**Modulo per la presentazione delle osservazioni per i piani/programmi/progetti sottoposti a procedimenti di valutazione ambientale di competenza statale**

**ID: Codice procedura (ID\_VIP/ID\_MATTM): 12691**

**“Progetto di un impianto eolico denominato "Pitigliano" ubicato nei comuni di Pitigliano (GR) e Sorano (GR) costituito da 20 (venti) aerogeneratori di potenza nominale 7,0 MW per un totale di 140,0 MW con relative opere connesse ed infrastrutture indispensabili”**

**Immagine 1. Vincoli ex art. 136 del CBC dal PIT della Regione Toscana e zona approssimativa dove è progettato l'impianto industriale.**

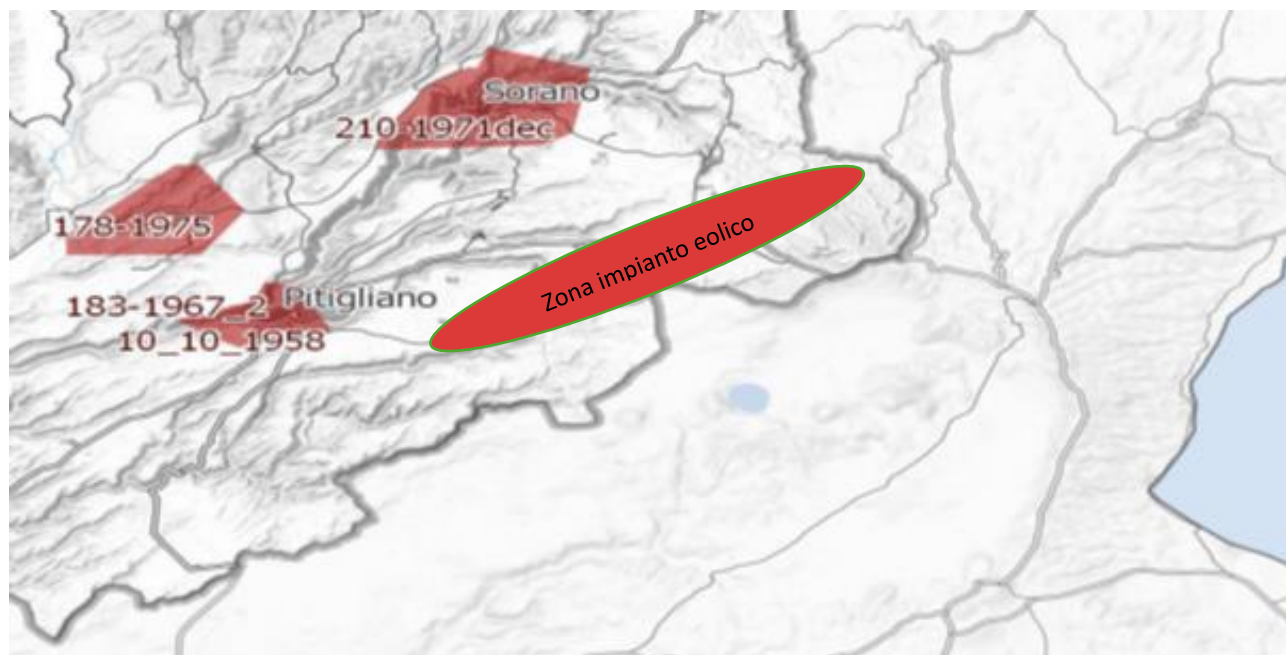
Al contrario di quanto sostiene la proponente, si evidenzia che l'impianto eolico industriale citato non solo ricadrebbe con tutti e 20 gli aerogeneratori all'interno delle fasce di rispetto di 3 km dei due vincoli paesaggistici di notevole interesse pubblico esistenti nella Regione Lazio e con una parte di essi nel vincolo paesaggistico del Centro abitato di Sorano ( GR) quindi in aree non idonee all'installazione di impianti di energia rinnovabile. Addirittura, alcuni aerogeneratori sarebbero ubicati a poche centinaia di metri dai perimetri dei due vincoli paesaggistici laziali ex art 136 del CBC. (Nell'Allegato n. 1 sono riportate le immagini che illustrano in maniera dettagliata quanto affermato)

un'ulteriore incompatibilità con la tutela del Paesaggio.

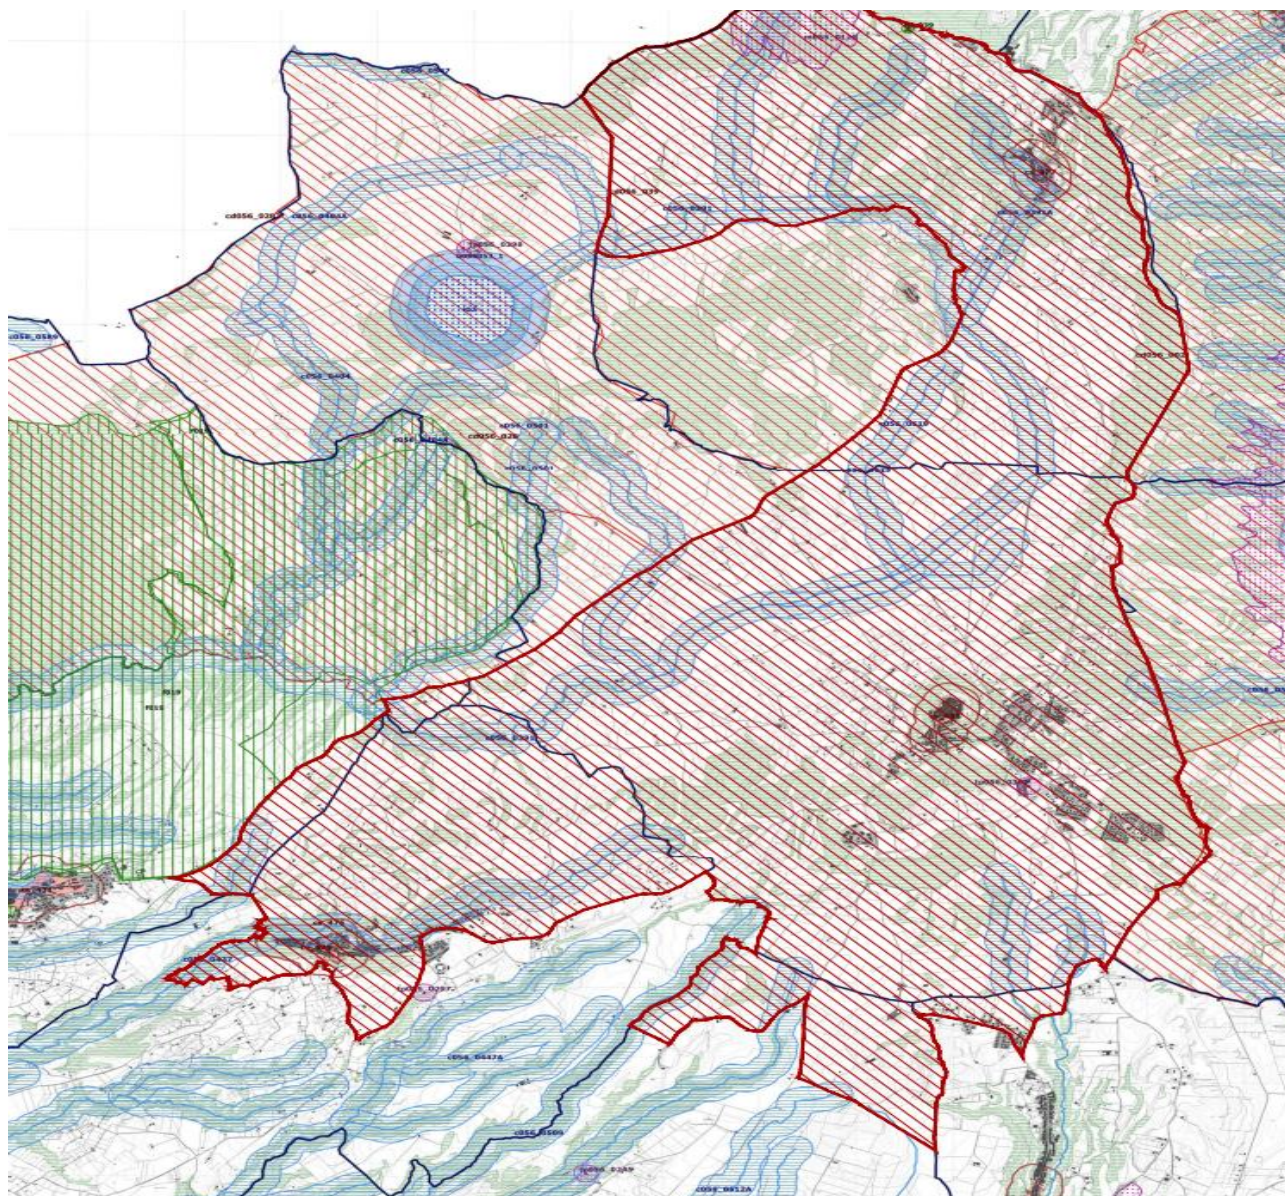
Come è illustrato nell'immagine si ribadisce che l'impianto industriale "Pitigliano" ricade completamente all'interno delle fasce di rispetto dei due vincoli di notevole

interesse pubblico e lambisce quelle di un terzo vincolo e quindi come affermato dal Consiglio di Stato nelle sentenze citate, l'impianto è insediato in area non idonea ai sensi dell'art. 20 comma 8 lettera c quater del D.Lgs. n. 199/2021 e ss.mm.ii al contrario di quanto sostiene la proponente.

**Immagine 3. Cumulo di una parte di impianti eolici, fotovoltaici e geotermici industriali in progettazione ed esistenti intorno all’eolico industriale “Pitigliano”.**

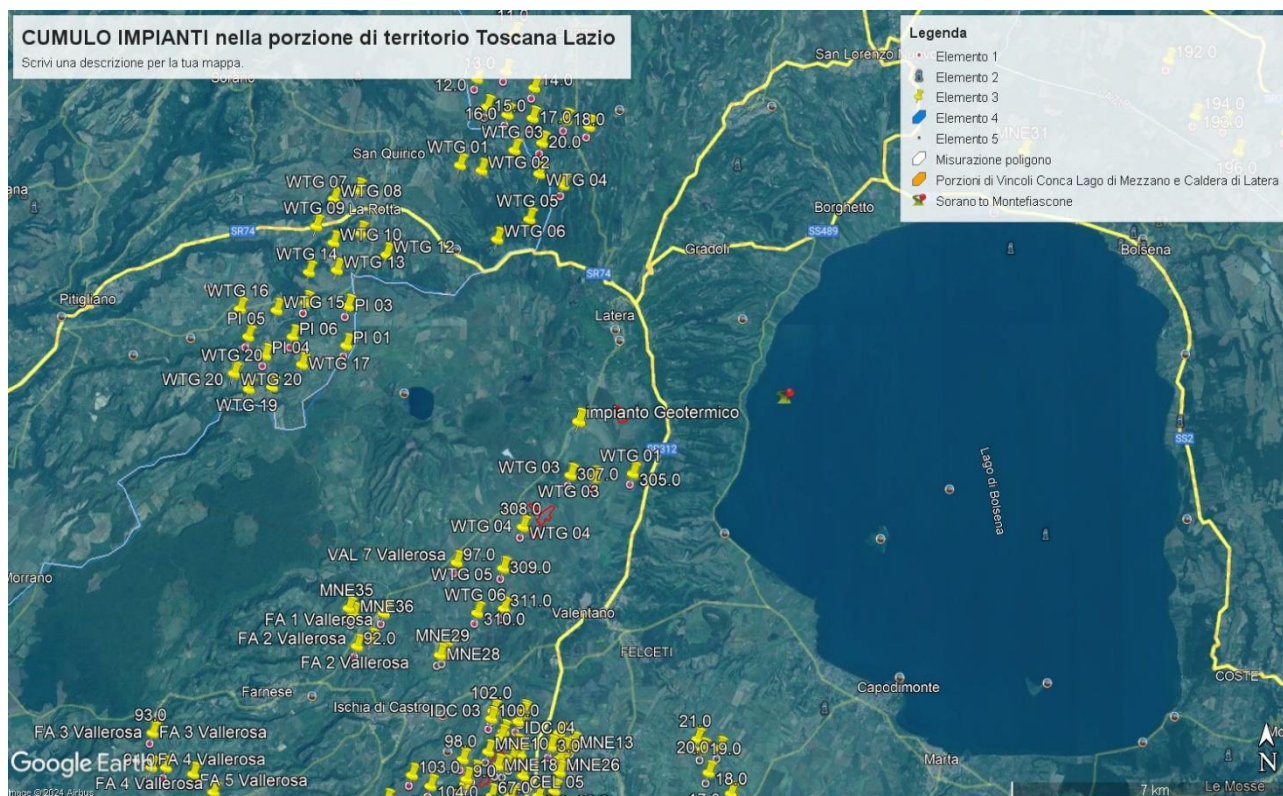
Tornando alle Linee guida nazionali, l’allegato IV dedica il paragrafo 3 agli impatti visivi e quelli sui Beni Culturali, Paesaggistici, Naturalistici e Culturali, ecc. Viene detto che la valutazione dell’impatto visivo dovrà essere effettuata tenendo conto “**degli elementi caratterizzanti e qualificanti il paesaggio**, effettuata alle **diverse scale di studio (vasta, intermedia e di dettaglio...**”. Le analisi debbono non solo definire l’area di visibilità dell’impianto eolico industriale, **ma anche il modo in cui l’impianto viene percepito all’interno del bacino visivo**. Le analisi visive debbono inoltre tener in opportuna considerazione **gli effetti cumulativi derivanti dalla presenza di più impianti**”. Nella Relazione Paesaggistica e nello Studio di Impatto Ambientale prodotte dalla proponente come già evidenziato è stato ignorato

il vincolo paesaggistico di notevole interesse pubblico ex articolo 136 del Codice dei Beni Culturali “*Ambito paesaggistico, geologico e geomorfologico dell’orlo della caldera di Latera ...*” Non vengono nemmeno citati gli impianti eolici in progetto al MASE, il “Rempillo” (6 aerogeneratori) e un altro in verifica amministrativa di 14 aerogeneratori e 72, 6 MW. Ad oggi nei territori di Pitigliano, Sorano e in quello limitrofo potenzialmente potrebbero essere insediati 40 aerogeneratori alti 200 metri e larghi 170. Ma la proponente non cita neanche altri impianti che creerebbero il cumulo e quindi maggiore impatto. Infatti, sul territorio della “Città del Tufo” (Sorano e Pitigliano) impatterebbero anche l’impianto eolico “Montarzo” di Onano con 13 aerogeneratori con le dimensioni ricordate, l’altro eolico industriale nel territorio di Valentano con sette aerogeneratori (stesse dimensioni), gli impianti di Farnese con un minieolico di 3 Torri alte 60 metri già installate in località Poggio del Crognolo e l’impianto eolico industriale “Vallerosa” (7 aerogeneratori alti 200 metri e larghi 158 metri) in procedura VIA presso la Regione Lazio. Inoltre, altri impianti del minieolico già presenti a Valentano, Cellere e Piansano e due progetti eolici industriali con le stesse dimensioni (200 m x 170 m) nel Comune di Ischia di Castro. La valutazione del cumulo non prende neanche in considerazione gli impianti industriali di fotovoltaico e agrivoltaico in progetto a Farnese, Valentano, Ischia di Castro, Cellere. L’impianto geotermico in procedura Via al MASE, progettato nella Caldera di Latera. Quindi è stata effettuata una valutazione del potenziale impatto cumulativo non veritiera a dispetto di quanto affermato dalla proponente che sostiene di aver preso in considerazione uno spazio di 10 km intorno al suo impianto per gli impatti che si creerebbero.

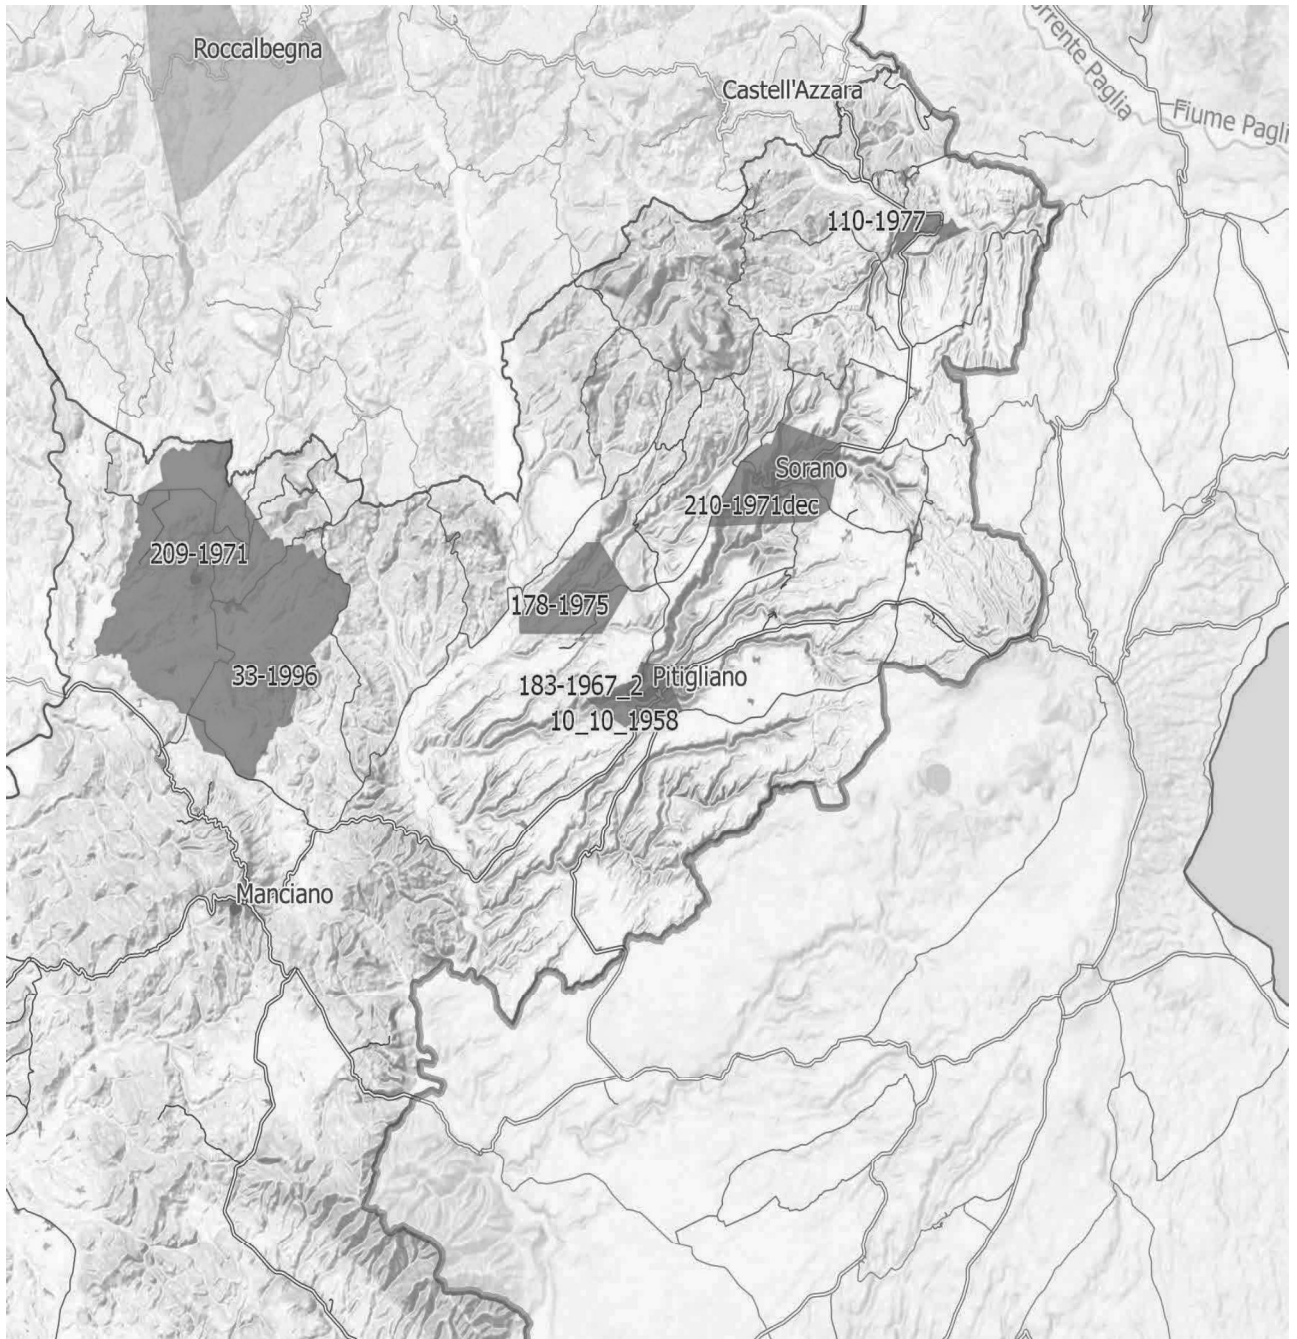
**IMMAGINE n. 4** Si evidenzia che i tre aerogeneratori WTG 07, WTG 08 e WTG 09 impattano con il vincolo paesaggistico di notevole interesse pubblico del Centro Storico di Sorano. Il WTG 07 si troverebbe a 2828 m, WTG 08 2504 e WTG 09 2990. Il cavidotto dell'impianto invece impatta in buona parte del Vincolo paesaggistico ex art. 136 del CBC del Centro Storico di Pitigliano.

**IMMAGINE n 5.** Mappa eolici elaborata dall'Associazione Amici della Terra. La mappa evidenzia il cumulo degli impianti tra Lazio e Toscana.

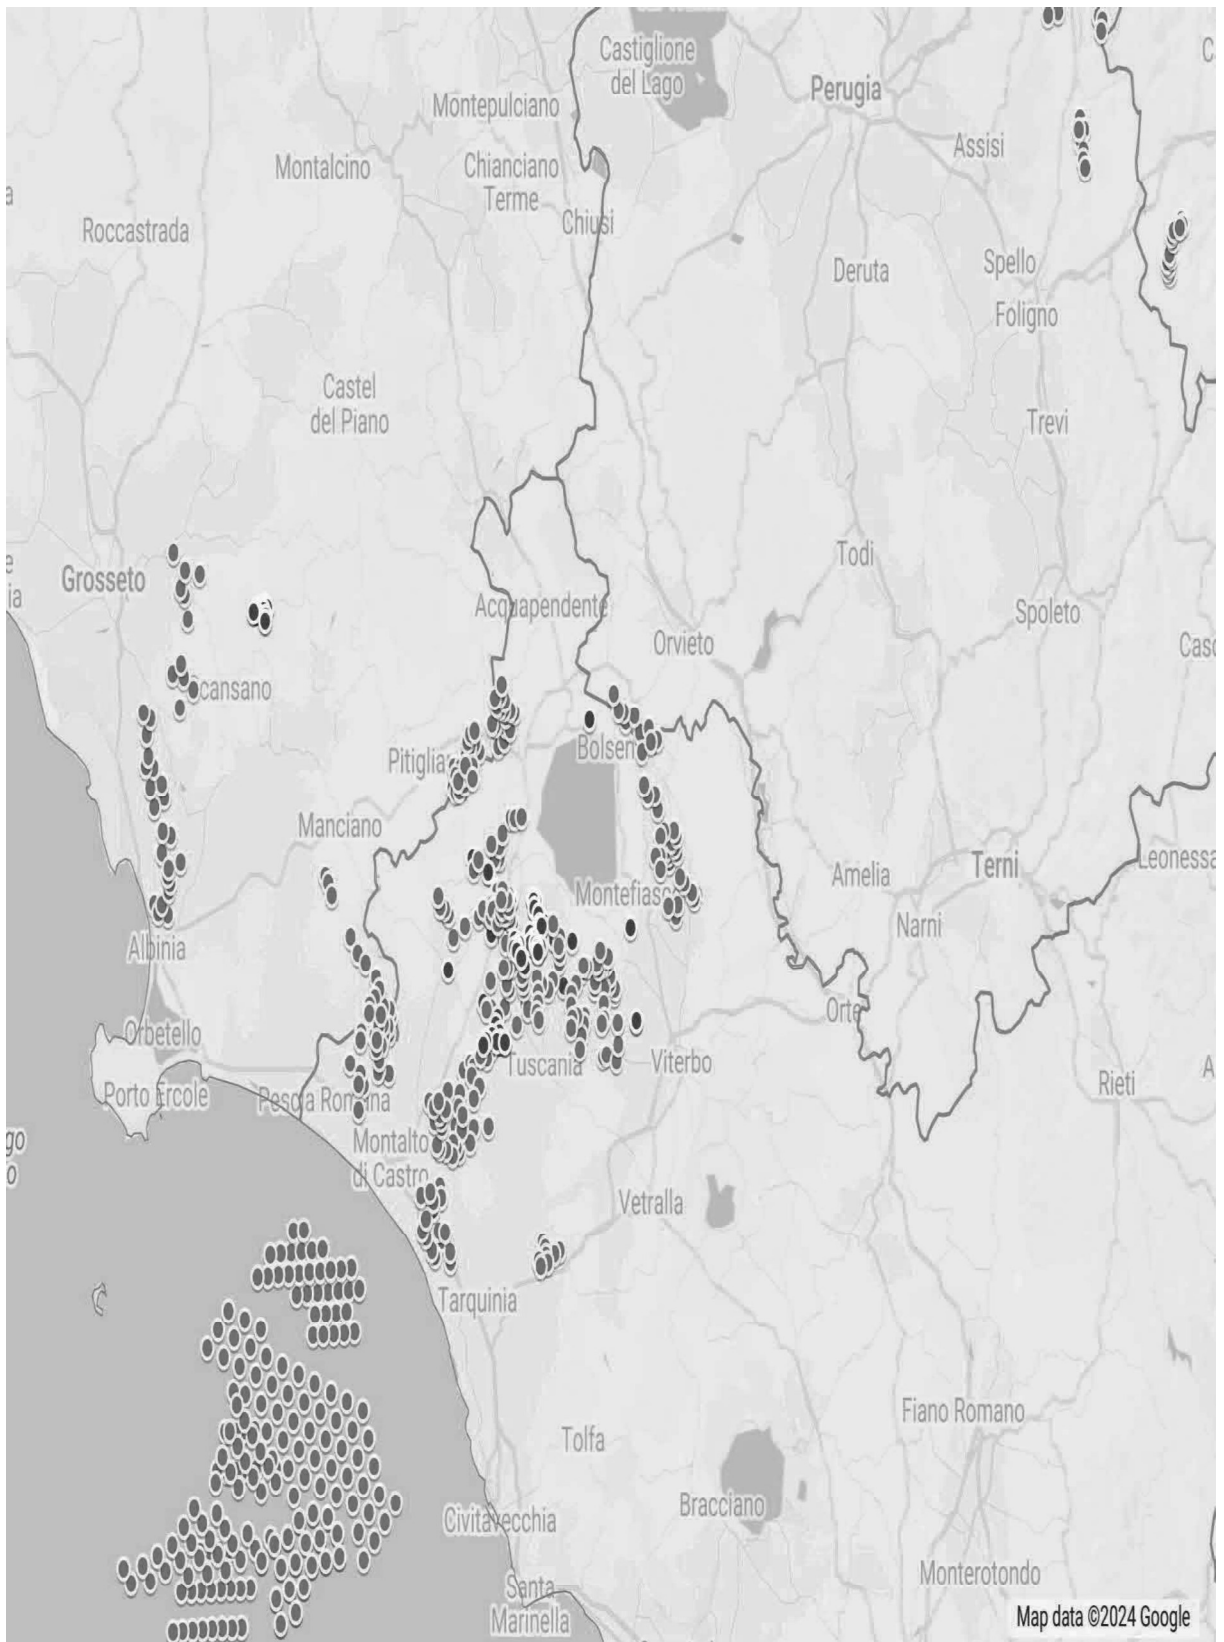
Riguardo al cumulo degli impianti FER, le mappe prodotte dalla proponente riguardano, come già evidenziato, soltanto una parte molto piccola degli impianti FER dell'area intermedia e vasta e in particolare di quelli eolici che contribuiscono a creare un notevole cumulo e la saturazione del territorio tosco laziale. Riguardo al cumulo dei soli impianti eolici si riporta la mappa dell'intervisibilità degli impianti eolici elaborata dall'Associazione nazionale “Amici della Terra”.

**IMMAGINE n. 7** Mappa della intervisibilità degli impianti eolici elaborata dall'Associazione nazionale Amici della Terra. La mappa non è aggiornata comunque rende molo bene dell'enorme impatto visivo creato dal cumulo degli impianti.

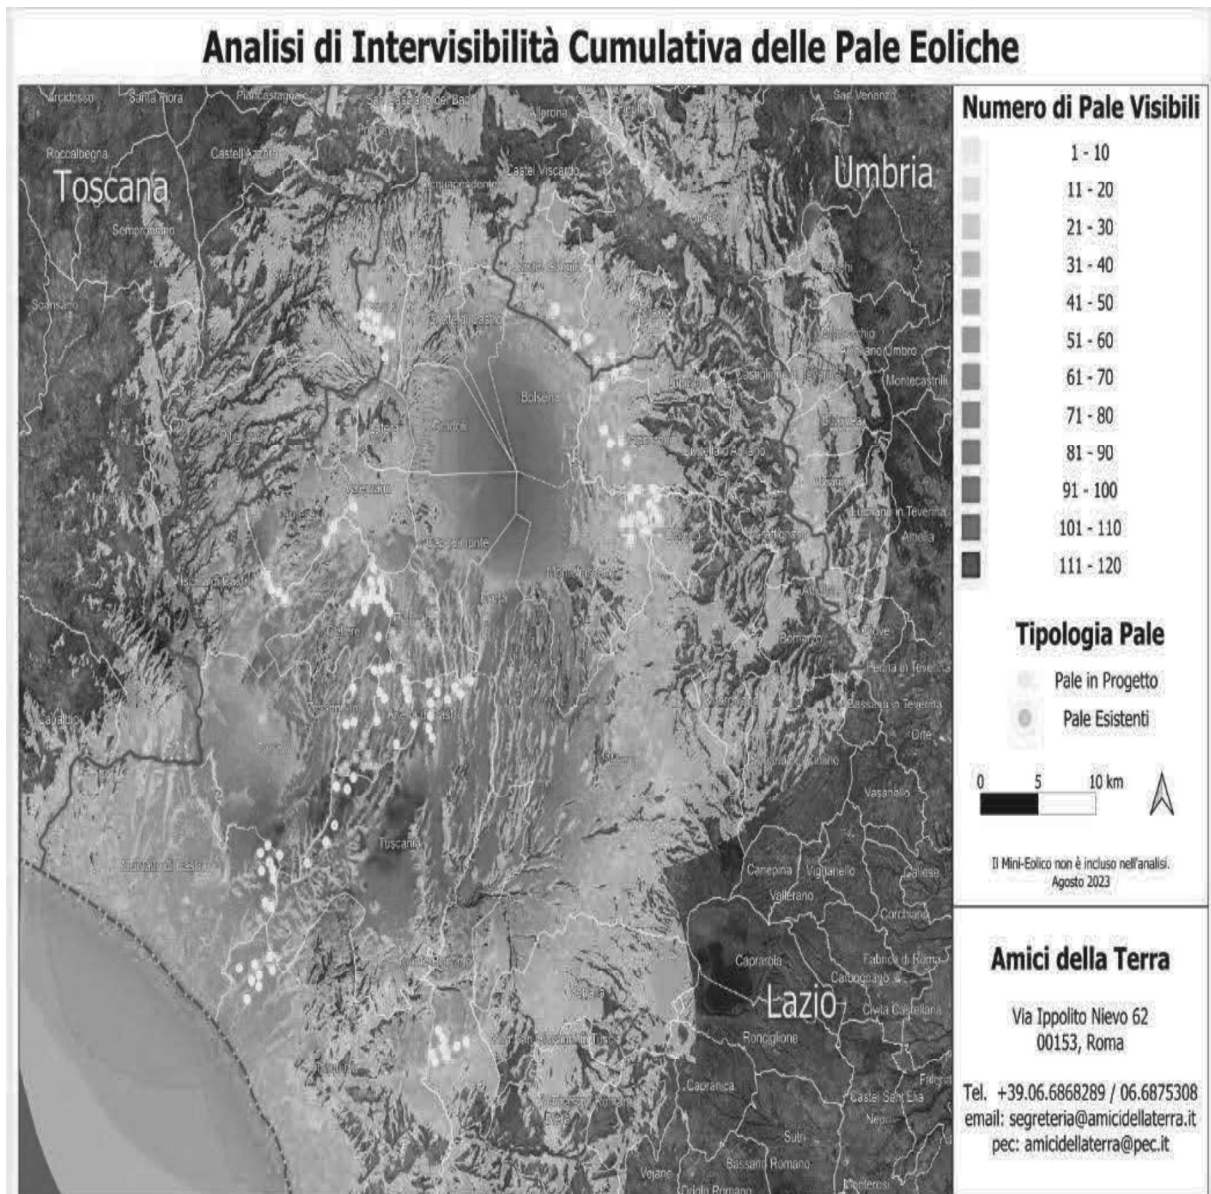
Se agli impianti eolici rappresentati qui sopra che non comprendono sia l'impianto eolico Pitigliano e le altre 14 pale del progetto eolico in verifica amministrativa sempre nel territorio di Pitigliano si aggiungono i migliaia di ettari (7000 fin'ora) di territorio occupato dagli impianti fotovoltaici e agrivoltaici e dalle altre tipologie appare chiaro il numero spropositato degli impianti FER nella bassa toscana e nella Tuscia.
